志賀1号炉 高経年化技術評価に係る審査コメント反映整理表(概要説明)

志賀1号炉 高経年化技術評価に係る審査コメント反映整理表(共通事項)

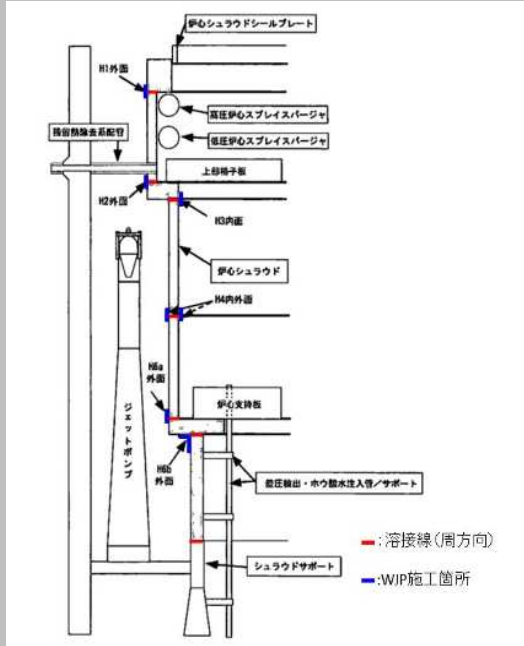
4	10月14日	別冊 (コン鉄) 補足説明 資料	1-24 20	放射線照射による強度低下について、技術評価書P1-24に記載された定期的な目視点検の結果(補修の有無を含む)が放射線照射に起因するものか関係性(可能性)を整理し補足説明資料に示すこと	運転開始後40年時点で予想される一次遮へい壁内面に照射される中性子照射量及びガンマ線照射量がコンクリート強度に影響を及ぼす可能性のある放射線照射量を超えないことから、放射線照射に起因するひび割れ等が発生する可能性は小さいと評価している。 また、定期的な目視点検の結果において、有害なひび割れ(幅0.8mm以上)等は確認されていないことから、放射線照射に起因する有害なひび割れ等がない旨を補足説明資料に追記した。 なお、軽微なひび割れ等は「点検管理手引」に定める健全性区分及び処理程度区分に基づき計画的に補修している。 (補足説明資料20ページ)	12月21日	
5	10月14日	補足説明 資料	22	補足説明資料P22の4.1.3(1)①において、屋内の評価対象部位及び評価点は仕上げ材の有無を基に選定することとしているが、仕上げ材のない部位を示すこと	補足説明資料6-2~6-17ページに記載している図1~図16の測定位置図に仕上げ材の有無について記載を追記した。 また、仕上げ材の有無についての記載の追記に合わせて、補足説明資料6-1ページの記載について統一化を図った。 (補足説明資料6-1~6-17ページ)	10月26日	12月26日
6	10月14日	補足説明 資料	24	補足説明資料P24表11に記載された中性化深さ実測値の測定結果について、平均値の元となるデータを示すこと	中性化深さの評価については、平均値を使用しておらず、採取したコア供試体のうち最も中性化深さが大きいコア供試体の実測値を使用している。 また、各コア供試体の実測値を補足説明資料6-20ページ表3及び表4に追記した。 (補足説明資料6-20ページ)	10月26日	12月26日
7	10月14日	補足説明 資料	6-19~ 6-20	補足説明資料P6-20表3について、コンクリートの中性化深さ実測値(屋内)の対象構造物における仕上げ有無を示すこと	補足説明資料6-20ページ表3及び表4に仕上げ有無を追記した。 (補足説明資料6-20ページ)	10月26日	12月26日

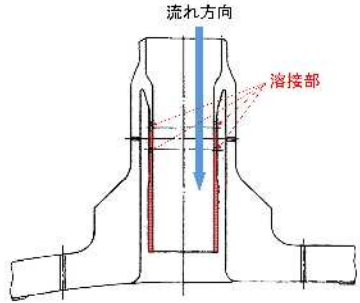
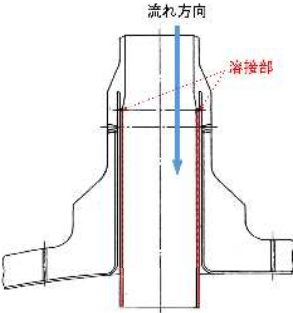
No	日付	資料	ページ等	コメント内容	コメント対応	回答日	完了
4	10月14日	別冊(炉内構造物)	1-36	炉心シュラウドについては、第8回定期検査時(2003年度)に、他プラントの知見を反映し、周方向溶接線(H1 H2 H3 H4 H6a H6b)に対して、ウォータージェットピーニング法により溶接残留応力を圧縮側に改善している。炉心シュラウドの溶接線とウォータージェットピーニングを実施した箇所を図にて示すこと。	<p>炉心シュラウドの溶接線及びウォータージェットピーニング施工箇所を示した図は以下のとおり。</p> 	10月26日	12月26日
5	10月14日	別冊(炉内構造物)	—	島根2号炉シュラウドサポートのマンホールカバーで発生したSCCに対する水平展開の結果を示すこと。	<p>島根2号炉のマンホールカバー(アクセスホールカバー)で発生したSCCへの志賀1号炉での水平展開の結果は以下のとおり。</p> <ul style="list-style-type: none"> ・当該事象はアクセスホールカバー取付溶接部において「取付溶接部近傍の硬化(材料因子)」、「クレビス部内の水質悪化(環境因子)」、「取付溶接部近傍の引張残留応力(応力因子)」の重畳により応力腐食割れが発生したものと推定されている。 ・志賀1号炉については、建設時、モックアップで完全溶け込みとなることを確認した溶接施工法でアクセスホールカバー取付部の溶接を実施しているため、溶接部位にクレビス(隙間)が存在せず、「クレビス部内の水質悪化」は発生しない。 ・以上より、上記3つの要因の重畳による応力腐食割れは発生しないと判断する。 	10月26日	12月26日
